7 サスペンション & アクスル

変更概要

タイヤサイズの変更に伴い、トヨタ マークII ワゴン・バン修理書/追補版 (品番 62142, 1993年2月発行) の内容より以下の項目を変更しました。

2 トーイン点検, 調整

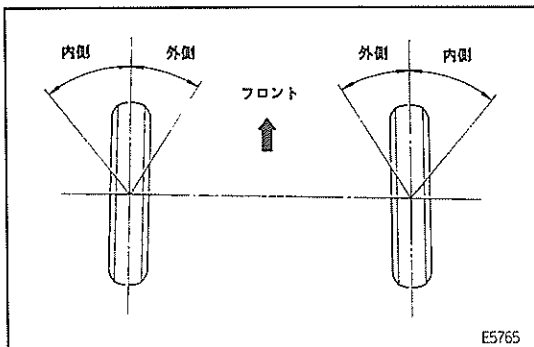
- 1 ホイールアライメント基準値 (ワゴン車)

点検基準値 2 ± 2 mm

調整基準値 2 ± 1 mm
